東京電力ホールディングス株式会社福島第一原子力発電所の 1号機ペデスタル及び原子炉補機冷却系の配管の状況を踏まえた 今後の対応

令和5年5月24日
原子力規制庁

1号機 原子炉格納容器内部調査の状況について

【参考】ペDESTALの支持機能喪失時の挙動に関わる考察

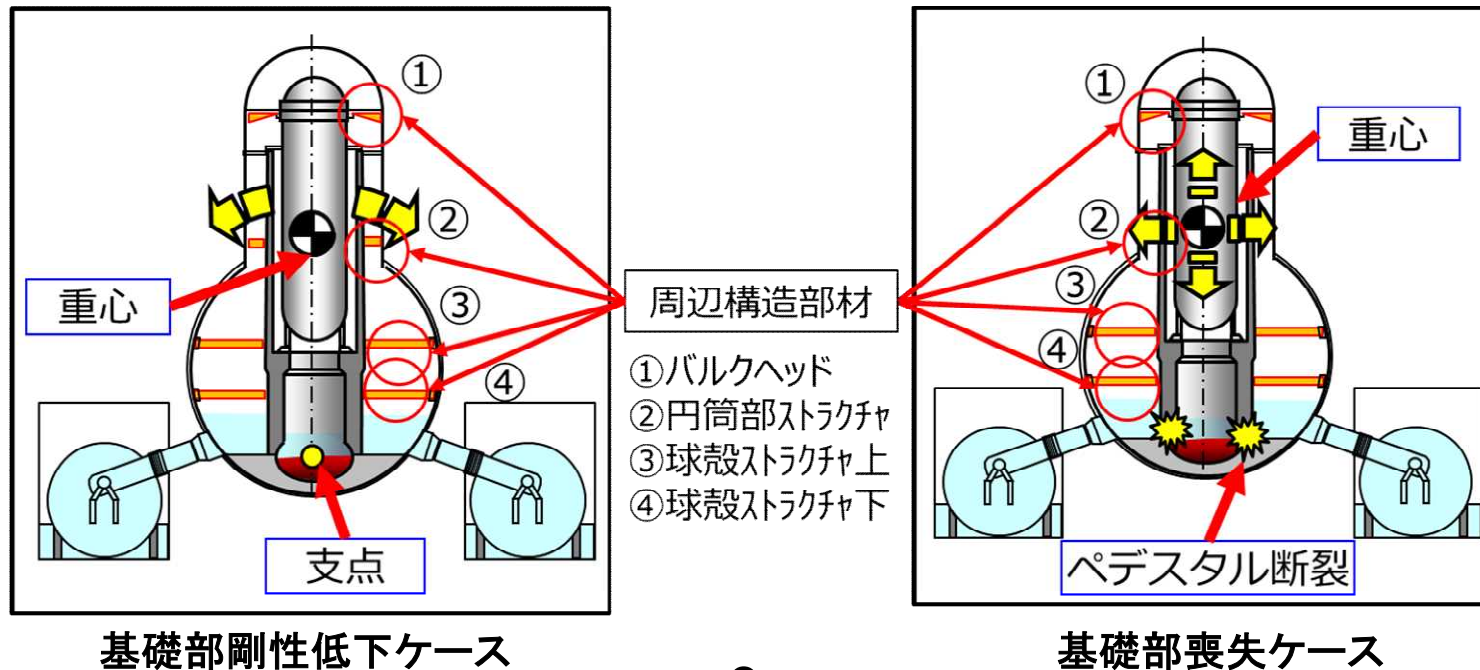
- ペDESTAL支持機能喪失時の、上部構造物の地震時挙動を想定する観点から、以下を実施。
 - 基礎部剛性が低下し、地震時に基礎部を支点に振られた場合の**曲げモーメント**を**水平荷重**として周辺構造部材※¹に負荷し拘束可否を評価※²（曲げモーメントに対する支持可否）
 - 基礎の一部が喪失し、**上部構造物が地震**により**水平/垂直**に振られた場合の荷重を周辺構造部材に負荷して拘束可否を評価※（上部構造物の水平/垂直移動時の支持可否）
- 支持機能喪失時、**水平方向**はバルクヘッド等の周辺構造部材による**移動制限が可能**であり、上部構造物（RPV/RSW/ペDESTAL他）の変形は**限定的な傾斜**に留まる（**倒壊等に至らない**）が、**垂直方向の沈下は否**定できない。
 - 水平方向はSs900による荷重でも支持可能。
 - 垂直方向は周辺構造部材で支持できず、基礎が損失した分上部構造物が沈下する可能性

【参考】ペDESTALの支持機能喪失時の閉じ込め機能への影響の考察

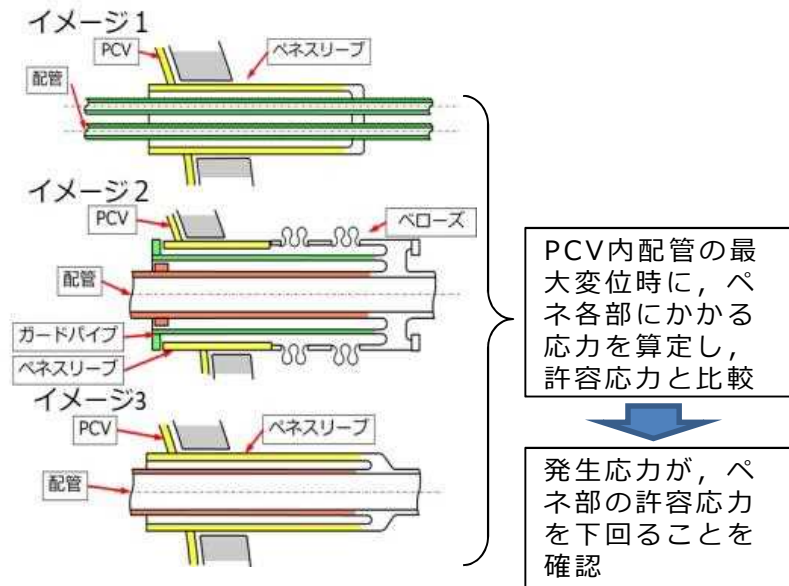
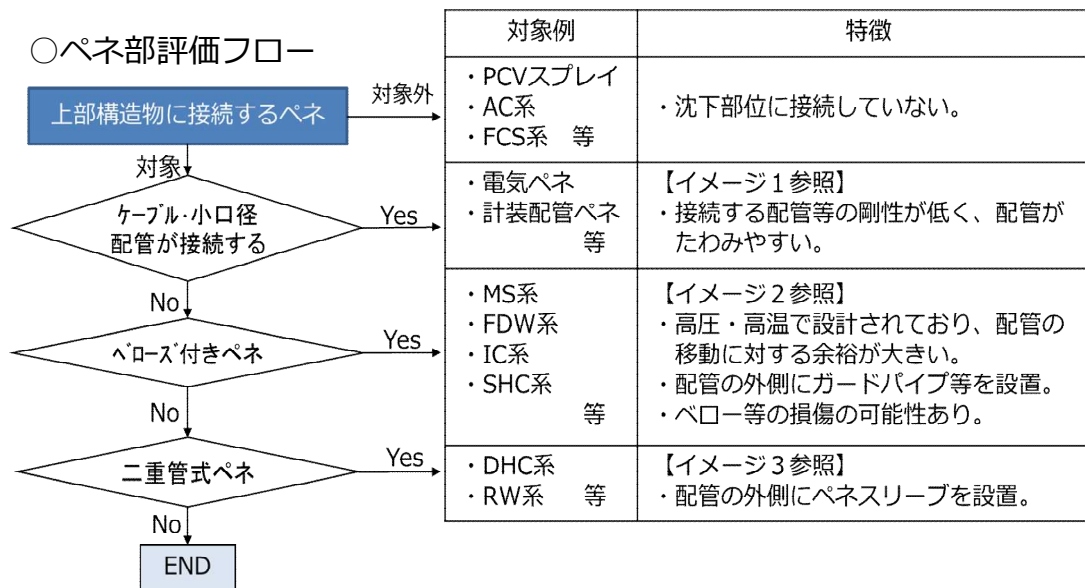
- 万が一、上部構造物が沈下した際の閉じ込め機能に影響を及ぼす個所として、上部構造物接続配管取合部（PCVペネトレーション（以下、ペネ））を選定し影響評価
 - 閉じ込め部に影響を及ぼすPCV内接続配管（以下、接続配管）とペネ構造を整理
 - 上部構造物の沈下と共に接続配管が変位した際のペネ構造部材に与える影響を評価
- 上部構造物が沈下し接続配管にペネ径を上回る変位が発生した際も、以下の理由から **ペネ部に発生する応力は許容応力を下回り、閉じ込め機能の喪失には至らない**見込み
 - 小口径配管（及びケーブル）
接続配管の剛性は低くペネよりも優先して変形するため、ペネの健全性維持可能
 - ベローズ付きペネ、二重管式ペネ
バウンダリを構成するペネスリーブはプロセス配管より厚肉・大口径であり、接続配管が優先して変形するため、ペネの健全性維持可能

【1号機格納容器内部調査で観察されたペDESTALの状況を踏まえた原子力規制庁の見解】

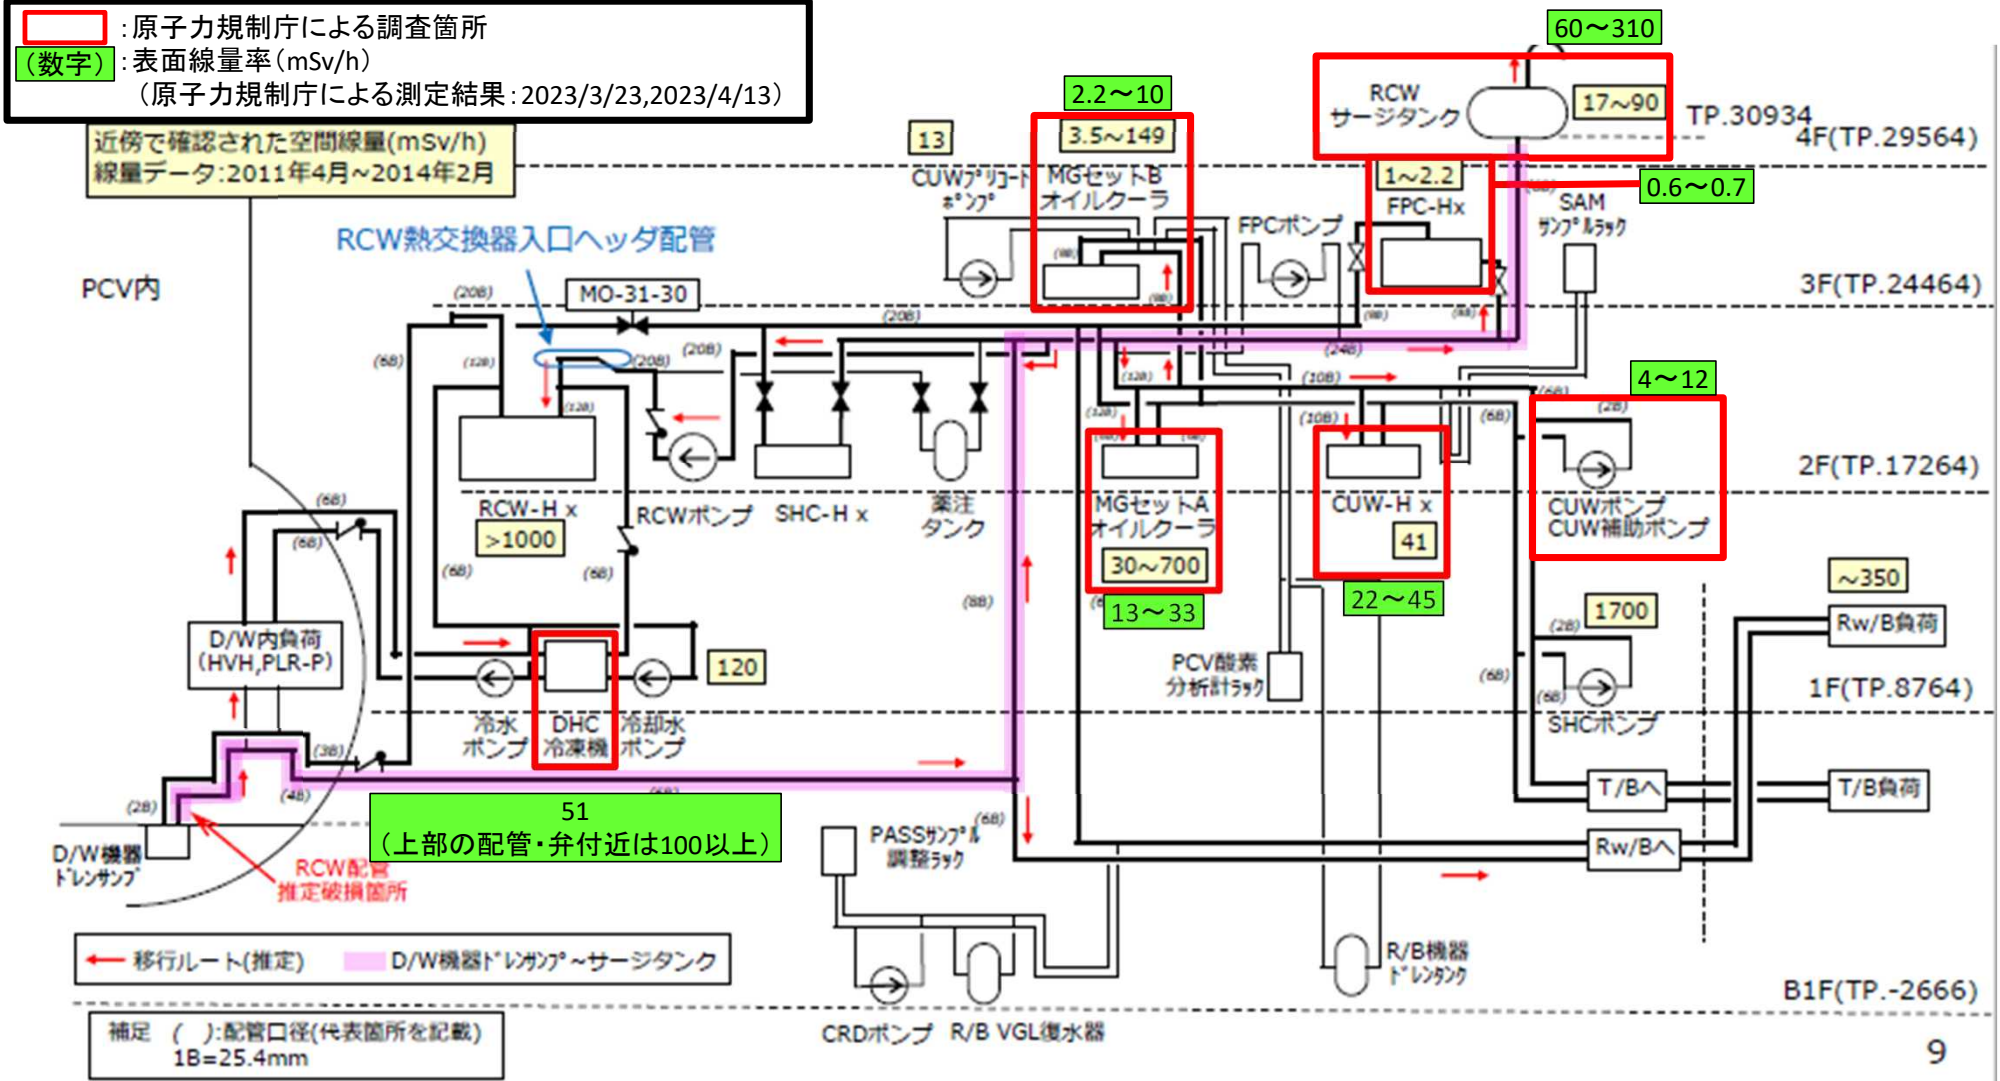
- ・ 東京電力ホールディングス株式会社（以下「東京電力」という。）が1号機原子炉格納容器内部調査で観察できているペDESTALの状況は極一部であり、ペDESTALの耐震評価の前提条件等を具体的に議論できる段階ではない。よって、ペDESTALの支持機能への影響及びそれに伴うリスクについて現時点で具体的な議論及び考察をすることは困難である。
- ・ この状況を踏まえ、仮にペDESTALが圧力容器を支えきれなくなった場合に、どのような事態が生じるのか等をあらかじめ検討しておくことは重要と考え、昨年6月の第100回特定原子力施設監視・評価検討会において、仮に支持機能の低下に起因して格納容器の損傷が拡大した際にダストによる環境への影響をできる限り小さくするため、格納容器の圧力について現行の正圧管理から負圧管理への移行を検討するよう指示した。また、地震によって格納容器開口部が拡大することも考えられることから、この指示は、2号機、3号機も対象に含む。
- ・ その後、1号機RCW熱交換器入口ヘッダ配管で高濃度の水素及び空気中と同程度の濃度の酸素の存在が確認されたことを踏まえ、令和5年3月1日に改定した東京電力福島第一原子力発電所の中期的リスクの低減目標マップには、2023年度の目標として「格納容器内部の閉じ込め機能維持方針策定（水素対策含む）」を設定した。

- ・ 東京電力が負圧化への課題としている3点に関し、以下の具体的な論点について特定原子力施設の実施計画の審査等に係る技術会合において議論を行う。東京電力には、当該議論を踏まえ、2023年度中に格納容器内部の閉じ込め機能維持方針を策定することを求める。
 - 「水素爆発⇒可燃限界を超えない管理が必要」
 - PCVを負圧化した場合の水素・酸素の流入量の評価と流入に伴う水素爆発リスク
 - 今後予定しているS/C水位低下によって水封が解かれ、S/Cに接続している配管から水素を含む気体が逆流する可能性
 - 空気の流量管理を含めたPCVの試験的負圧化の計画策定
 - 「PCV腐食の加速：構造健全性（耐震強度等）への影響」
 - 負圧化した場合の酸素流入量と流量管理から想定されるPCV内の酸素濃度
